Комитет по внутреннему транспорту

Глобальный форум по безопасности дорожного движения

### Предложения по поправкам к Конвенции о дорожных знаках и сигналах 1968 года

#### Представлено Литвой и Люксембургом

##### СУЖЕНИЕ ДОРОГИ

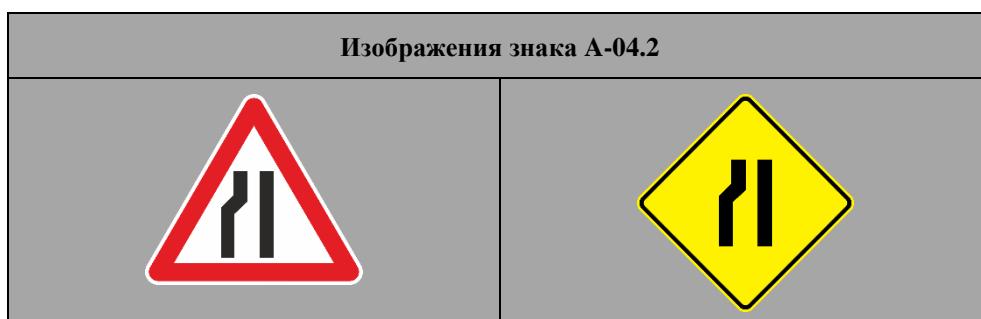
Для предупреждения о приближении к сужению дороги используется обозначение А, 4а или обозначение, указывающее более ясно конфигурацию данного места, например А, 4в.

Знак А-04.1 предупреждает о приближении к сужению дороги слева и справа. Этот знак не используется для указания на уменьшение количества полос движения.

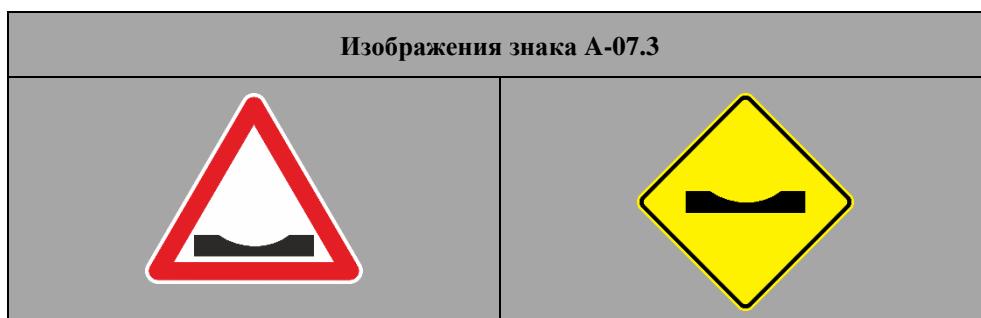
в) Для обозначения выбоин обозначение А, 7а может быть заменено обозначением А, 7с.

Знак А-07.1 предупреждает о приближении к выбоинам, горбатым мостам или буграм либо к местам, где проезжая часть дороги находится в плохом состоянии.

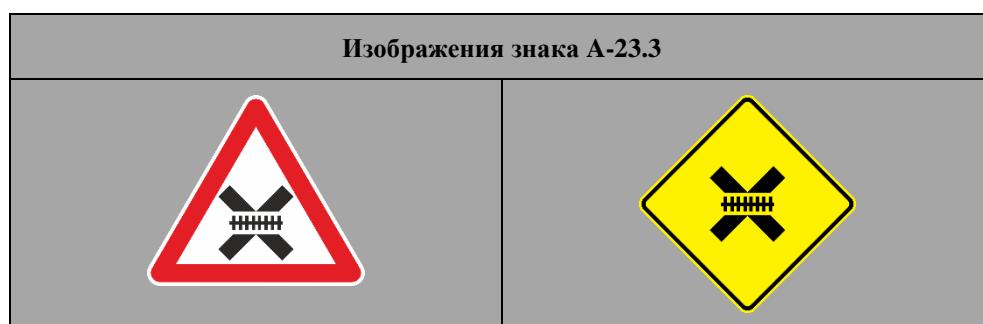
Для обозначения железнодорожных переездов со шлагбаумами или полушилагбаумами, расположеннымными в шахматном порядке с каждой стороны железнодорожного пути, используется обозначение А-25.

Знак А-23.1 предупреждает о приближении к железнодорожному переезду со шлагбаумами или полушилагбаумами, расположенными в шахматном порядке с каждой стороны железнодорожного пути. Обозначение на этом знаке может быть обращено в противоположную сторону. Шлагбаум, нанесенный на знак, может быть того же цвета, который используется в данном государстве в соответствии с пунктом 1 статьи 35 настоящей Конвенции.

**2725. Пересечение с трамвайной линией**

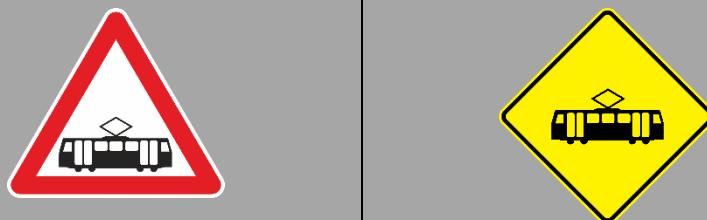
Для предупреждения о приближении к пересечению с трамвайной линией и при условии, что это пересечение не является железнодорожным переездом согласно определению, содержащемуся в статье 1 Конвенции, может использоваться обозначение А, 27.

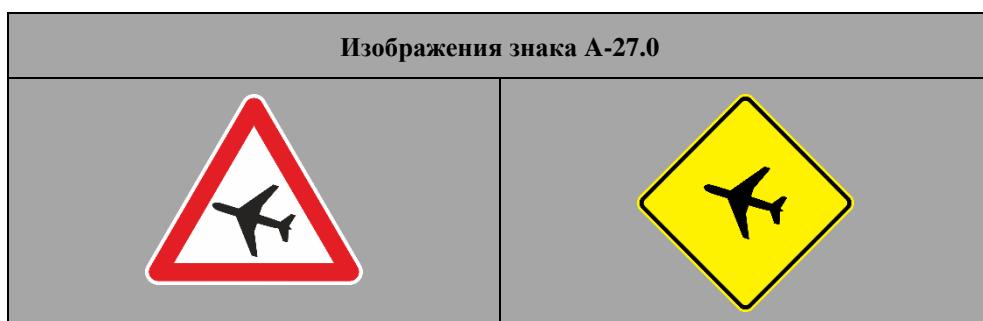
а) Знаки А, 29а, А, 29в и А, 29с могут использоваться для предупреждения о приближении к железнодорожным переездам и разводным мостам и указания расстояния до них. Это знаки прямоугольной формы с вертикальной длинной стороной, которые имеют соответственно три, две и одну косые красные полосы на белом или желтом фоне, причем двумя последними знаками отмечают примерно две трети и одну треть расстояния от знака А, 29а до железнодорожной линии или разводного моста. Эти знаки могут быть повторены на противоположной стороне проезжей части дороги. Наклон полос обращен к проезжей части.

Знак А-26.3 предупреждает о приближении к железнодорожным переездам и разводным мостам и указывает расстояние до них. Он может помещаться под знаками А-23.1, А-23.2, А-23.3, А-24.0 и А-05.0. Это знак прямоугольной формы с более длинными вертикальными сторонами, который имеет, предпочтительно в центре, одну косую красную полосу на белом или желтом фоне и которым отмечают примерно треть расстояния от знака А-26.1 до железнодорожной линии или разводного моста. Он может быть повторен на противоположной стороне проезжей части дороги. Наклон полос обращен к проезжей части.

#### ПЕРЕСЕЧЕНИЕ С ГЛАВНОЙ ДОРОГОЙ

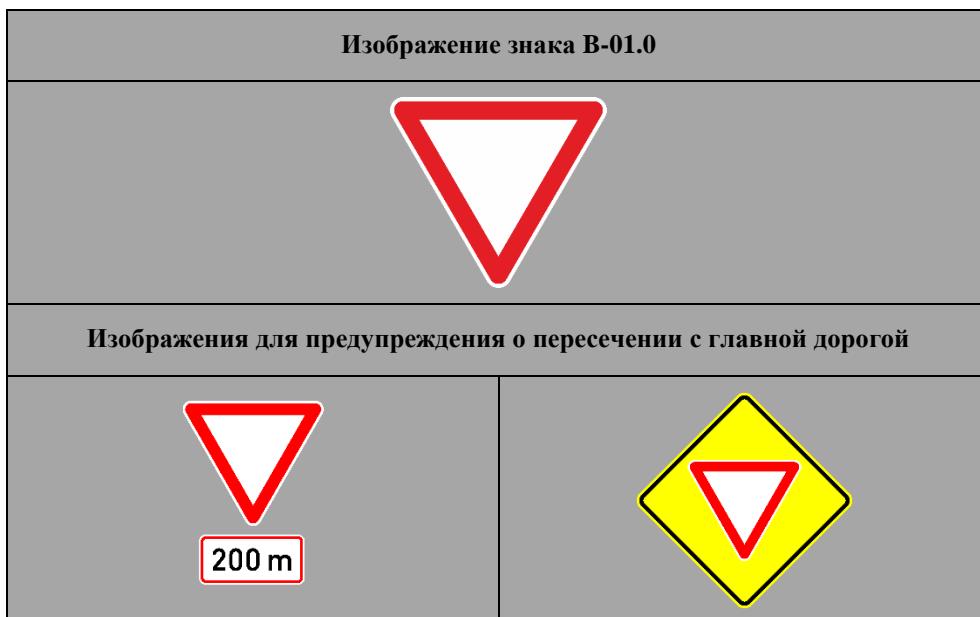
1. Знак «ПЕРЕСЕЧЕНИЕ С ГЛАВНОЙ ДОРОГОЙ»—«Пересечение с главной дорогой»
  - a) Знаком «ПЕРЕСЕЧЕНИЕ С ГЛАВНОЙ ДОРОГОЙ» является знак В-1. Он имеет форму равностороннего треугольника, одна сторона которого расположена горизонтально, а противоположная ей вершина обращена вниз; фон должен быть белого или желтого цвета, а кайма — красного цвета, обозначений на знаке не имеется.

Знак В-01.0 указывает водителям, что на перекрестке, на котором установлен этот знак, они должны уступать дорогу транспортным средствам, движущимся по дороге, к которой они приближаются. Этот знак имеет форму равностороннего треугольника, одна сторона которого расположена горизонтально, а противоположная ей вершина обращена вниз; фон должен быть белого или желтого цвета, а кайма — красного цвета. Никаких обозначений на знаке не имеется.

#### 1. Знаки, указывающие на предписания или предупреждение об опасности, относящиеся к одной или нескольким полосам движения

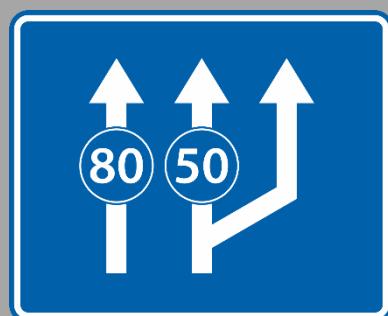
~~Знаки, подобные тем, которые приводятся ниже, означают, что предписание или предупреждение об опасности относится только к одной или нескольким полосам движения, определенным продольной разметкой на проезжей части с несколькими полосами движения, предназначенными для движения в одном направлении. Эти знаки могут также указывать на полосы движения, отведенные для встречного транспорта. Знак, указывающий предписание или предупреждающий об опасности, наносится на каждой из соответствующих стрелок:~~

- i) ~~— E, 1а «ОБЯЗАТЕЛЬНАЯ МИНИМАЛЬНАЯ СКОРОСТЬ НА РАЗЛИЧНЫХ ПОЛОСАХ ДВИЖЕНИЯ»~~
- ii) ~~— E, 1б «ОБЯЗАТЕЛЬНАЯ МИНИМАЛЬНАЯ СКОРОСТЬ НА ПОЛОСЕ». Этот знак может использоваться для выделения полосы движения для «тихоходных транспортных средств».~~
- iii) ~~— E, 1с «ОГРАНИЧЕНИЯ СКОРОСТИ, ДЕЙСТВУЮЩИЕ НА РАЗЛИЧНЫХ ПОЛОСАХ ДВИЖЕНИЯ». Кайма по краю круга должна быть красного цвета, обозначение — черного цвета.~~

Знак E-01.0 указывает, что предписание или предупреждение об опасности относится к полосе, определенной продольной разметкой на проезжей части с несколькими полосами движения, предназначенными для движения в одном направлении. Этот знак может также указывать полосу движения, отведенную для встречного транспорта. Знак, указывающий предписание или предупреждающий об опасности, наносится на каждой из соответствующих стрелок.

### ПОЛОСА ДВИЖЕНИЯ, ВЫДЕЛЕННАЯ ДЛЯ АВТОБУСОВ

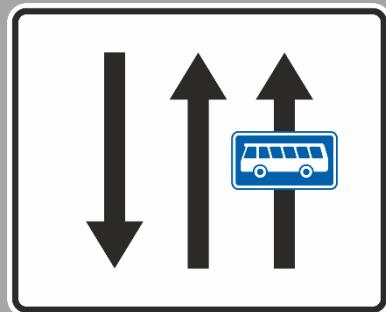
Знаки, подобные знакам Е-2а и Е-2б, являются примерами знаков, указывающих Знак Е-2а Е-02.1 указывает пользователям дороги положение полосы движения на многополосной проезжей части, определенную продольной разметкой на проезжей части с несколькими полосами движения и выделенной для автобусов в соответствии с пунктом 2 статьи 26-bis. Этот знак может также указывать полосу движения, отведенную для встречного транспорта. На соответствующей стрелке помещается дополнительная табличка Н-05.0 с обозначением автобуса или только обозначение автобуса.

**ПРЕДВАРИТЕЛЬНОЕ ПЕРЕСТРОЕНИЕ В РЯДАХ**

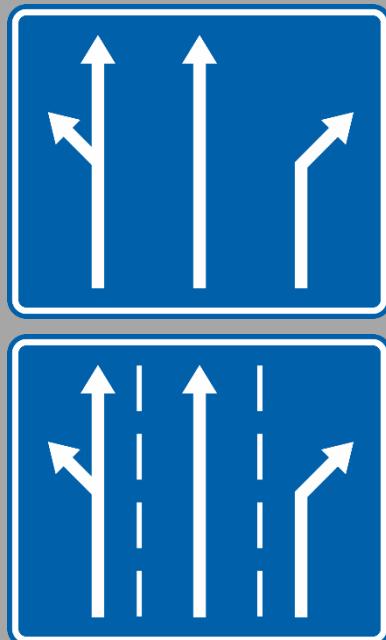
**43. Знаки предварительного перестроения в рядах**

Знак Е-03.0 указывает пользователям дороги направления движения по каждой из полос многополосной проезжей части на перекрестках, с тем чтобы они могли заранее перестраиваться в рядах до въезда на перекресток. Может быть добавлена разметка полос.

### ЛАГЕРЬ АВТОТУРИСТОВ (КЕМПИНГ)

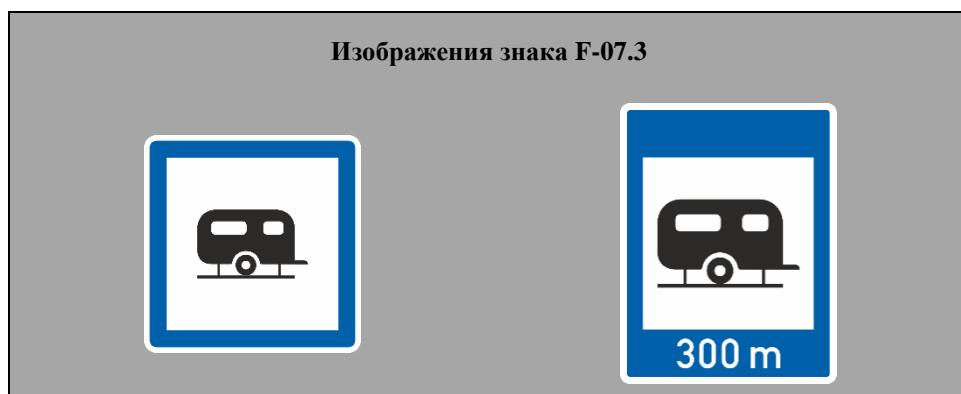
Знак F-10 F-07.2 «ЛАГЕРЬ АВТОТУРИСТОВ (КЕМПИНГ)» указывает местонахождение лагеря автотуристов (кемпинга).
